Bogotá, 4 de Julio de 2024.

TRI-076-24

REF: INFORME No 2 PRODUCTO ELÉCTRICO Y REDES AFINES.  
ACOMPANAMIENTO A LA INTERVENTORIA “ELABORACION DE LOS DISEÑOS DETALLADOS  
DEFINITIVOS DE ARQUITECTURA E INGENIERIAS Y CONSTRUCCION DE LA ESE CENTRO DE  
SALUD DE MAJAGUAL DEPARTAMENTO DE SUCRE”.

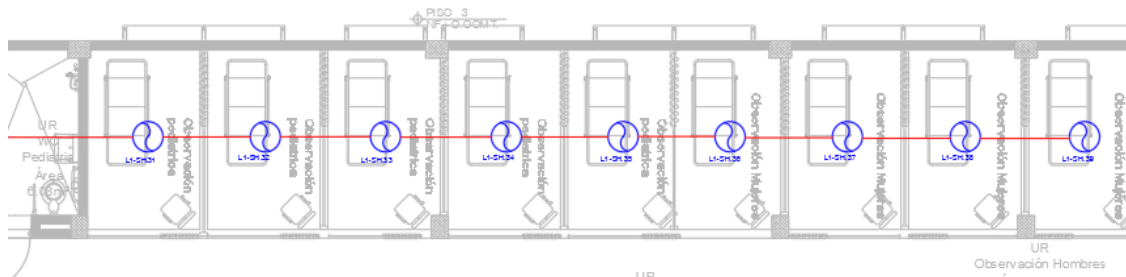
2. ARCHIVO. 2. PLANO TOMACORRIENTES 02-07-2024.
- 2.1. Se debe indicar la altura de montaje de los tomacorrientes prevista en el área de Cirugía, Sala de partos y demás áreas médicas donde se utilicen anestésicos inflamables con base a lo requerido por la NTC 2050 (Artc. 517.60-A) y el RETIE, de 1.52 m para este tipo de áreas, como para las propuestas en las demás áreas con presencia de anestésicos combustibles y/o de cualquier otro tipo de sustancia combustible.

- 2.2. En las zonas de propuesta de sistema aislado se debe validar la nota propuesta referente a la "NOM-001-SEDE-2012 Art.517", la cual corresponde al código eléctrico mexicano. Así lo

- anterior se debe verificar la validez de la misma y hacer referencia a lo pertinente respecto a la NTC 2050 y RETIE que aplica en nuestro país.
- 2.3. Se debe indicar en planos con especificación nota y/o detalle de montaje; la altura y posición prevista para los tomacorrientes normales y críticos a la cabecera de la cama de pacientes, como en la zona de procedimientos, cirugía y sala de partos.

- 2.4. Para los tomacorrientes en cabecera y/o asociado a camas de pacientes, recomendamos manejar menos tomacorrientes por circuitos (pasar de 8 a 4 tomacorrientes), ya que de acuerdo con lo previsto una desconexión en el circuito crítico, representaría dejar de operar efectivamente cuatro y hasta cinco camas en el caso de lo propuesta en la zona de observación de hombres. Adicional a lo anterior recomendamos que en lo posible para tanto los circuitos normales como críticos de camas de pacientes, no se deriven y/o prevean conexiones a otras zonas de servicios, tales como baños, pasillos y/o similares, esto con el fin de robustecer el sistema y prevenir posibles desconexiones ajenas en los circuitos de camas.

- 2.5. En el mismo sentido y de permanecer la cantidad de tomacorrientes por circuito (de 8 y 10 unds), y por ende de la carga y circuitos, se deberá adelantar la validación de caída de tensión en los mimos, la cual desde su fuente (transformador), no podrá ser mayor al 5% a su salida más lejana, de acuerdo con lo prevista en la NTC 2050.

- 2.6. En el ramal vital se debe verificar e incluir zonas y/o equipos faltantes que se prevén y/o requieren en la NTC 2050 (Artc. 517.33), tales como Sistemas de alarmas de incendio, Las alarmas para los sistemas usados en las tuberías de los gases medicinales no inflamables, puertas automáticas (de existir), etc.

- 2.7. En el ramal crítico se debe verificar e incluir zonas y/o equipos faltantes que se prevén y/o requieren en la NTC 2050 (Artc. 517.34), tales como Áreas de preparación de medicamentos, Área de despacho de la farmacia, bancos de sangre.

- 2.8. Se recomienda validar la inclusión del equipo de rayos X (TC\_AD\_RX), en el ramal crítico, ya que el mismo no se encuentra previsto en NTC 2050 (Artc. 517.34) y consideramos debería ir en el ramal de equipos del proyecto.

- 2.9. Adicional y en el mismo sentido al punto anterior, se recomienda verificar la propuesta de instalación y alambrado del equipo de Rayos X, con el fin que cumpla con lo previsto en la NTC 2050 (Art. 517 Título V), como el RETIE; que entre otros requiere que el medio de desconexión debe ser operable desde un lugar fácilmente accesible desde el puesto de control del equipo de rayos X.

- 2.10. En áreas pediátricas y/o con presencia permanentes de niños, los tomacorrientes de 125 V de 15 o 20 A, deben ser del tipo a prueba de manipulación o abuso "*tamper resistant*"; tal como lo prevé la NTC 2050 y el RETIE.

- 2.11. Las salidas con sus cargas y tipo de conexión deberán ser verificadas a la vera de la cantidad y tipo de equipos especiales aún por especificar y/o anexar soporte de ficha técnica, en áreas como laboratorio clínico, consultorio odontológico, compresor, farmacia, rayos X, mecanoterapia, cocina, lavandería, cuartos técnicos, gases, etc.

- 2.12. Se debe indicar la cantidad y tipo de conductores propuestos, por cada tramo de bandeja portacable propuesto, para los cuales se deberá presentar el cálculo de sección de la canalización, como el derrateo de capacidad de conducción de los cables que transportan de aplicar; como tener en cuenta la condiciones de no mezclar sistemas normales, regulados, vitales y/o críticos en la misma canalización, tal como lo prevé la NTC 2050 y RETIE, para este tipo de sistemas.

- 2.13. Se debe verificar y coordinar las salidas de tomacorrientes reguladas con los equipos de comunicación previstos por dicha especialidad (racks, PC, Access Point, CCTV, etc.), ya que no se observan correlación y/o la inclusión de las mismas.

4. ARCHIVO. 4. PLANO DE RED CONTRA INCENDIOS 02-07-2024.

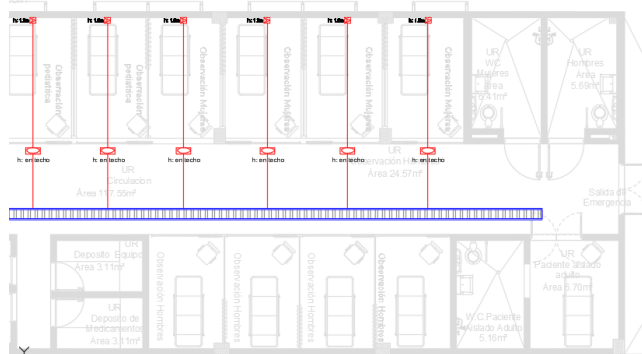
- 4.1. En el área de observaciones se recomienda validar si las divisiones entre camas son regidas y piso a techo, esto con el fin de validar la cobertura y en pro de optimizar la cantidad de detectores propuestos en dicha zona.

- 4.2. Se debe verificar algunas zonas de circulación y a las de espera, ya que se evidencian zonas donde consideramos que la cobertura no es óptima debido a la distancia entre sensores prevista.

- 4.3. En el área de planta eléctrica, gases y/o depósitos de materiales especiales, reactivos y/u similares, recomendamos validar el tipo de sensor propuesto de humo, ya que no son los más aconsejables por el tipo de incendio posible a provocar dentro de los mismos.

- 4.4. En las áreas donde se prevé un único sensor, es conveniente prever el mismo en la ubicación más central posible para garantizar su óptima operación.

- 4.5. Se aprecian recintos de depósito y/o almacenaje, como de cuarto técnicos (del rack 1) donde carecen de propuesta de elemento de detección. Adicional a lo anterior y desconociendo detalles del recinto de compresor medicinal, tanque criogénico y otros de tipo técnico, que se recomienda validar su arquitectura como necesidad de incluir elementos de detección.

- 4.6. Se precian zonas de salida de área y/o edificación donde se recomienda validar la cobertura y/o conveniencia de incluir elementos adicionales de accionamiento (estación manual) y notificación (sirena estrobo), a la vera de lo requerido por al NFPA 72.

- 4.7. Una vez se valide el equipo y/o sistema BCI, se deberá validar con el Especialista RCI del proyecto, la ubicación final de los módulos de monitoreo para los puntos de control para rociadores y/o riser del sistema, como el de los elementos de monitoreo junto a la Bomba contra incendio (falla, funcionamiento y apagado); para coordinar los sistemas de extinción con los de detección, alarma y/o notificación de incendios.

- 4.8. Frente a los lazos propuestos, se recomienda validar si con la cantidad de dispositivos, tecnología del panel y la longitud de los lazos, se puede mantener la propuesta y/o si existe la necesidad de generar un lazo de notificación (sirena y luces) independiente del de detección.
